リサイクル燃料備蓄センター
使用済燃料貯蔵事業変更許可申請書
変更前後比較表

令和4年12月
リサイクル燃料貯蔵株式会社

使用済燃料貯蔵事業変更許可申請書 前後比較表

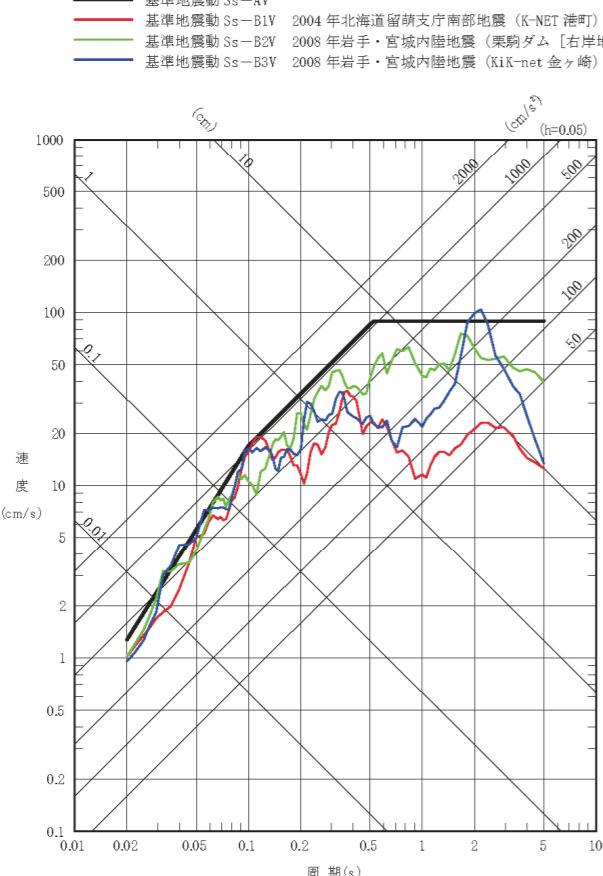
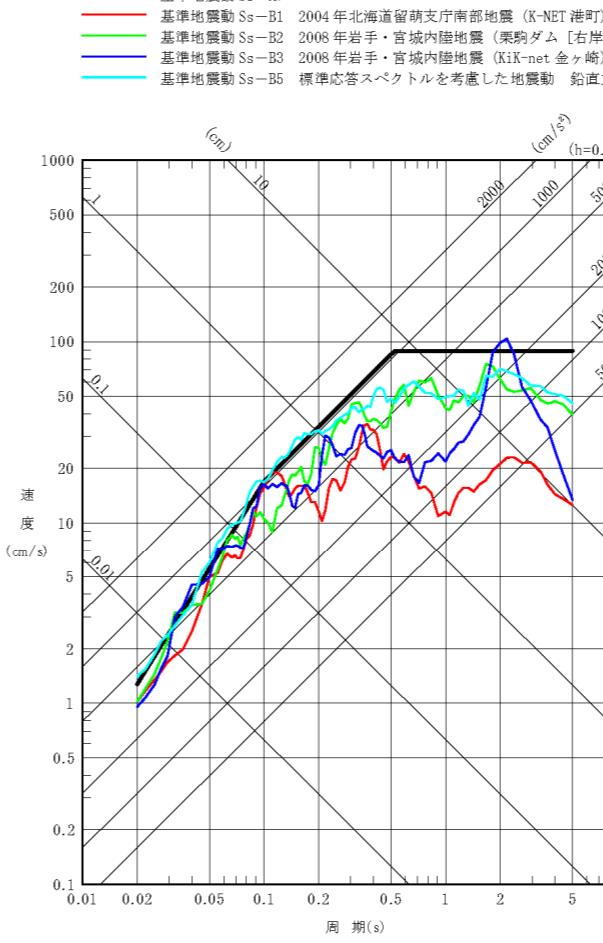
事業変更許可申請書 (R2.11 許可)	事業変更許可申請書 (R4.12 挿正)	備 考
<p>事業変更許可申請書 (R2.11 許可)</p> <p>第 5.6-39 図(1) 基準地震動 Ss-A 及び 基準地震動 Ss-B1～Ss-B4 (水平方向)</p>	<p>事業変更許可申請書 (R4.12 挿正)</p> <p>第 5.6-43 図(1) 基準地震動 Ss-A 及び 基準地震動 Ss-B1～Ss-B5 (水平方向)</p>	<p>変更前の第 5.6-39 図(1)に基準地震動 Ss- B5 標準応答スペクトルを考慮した地震動 水平方向を追加 図番号の変更</p>
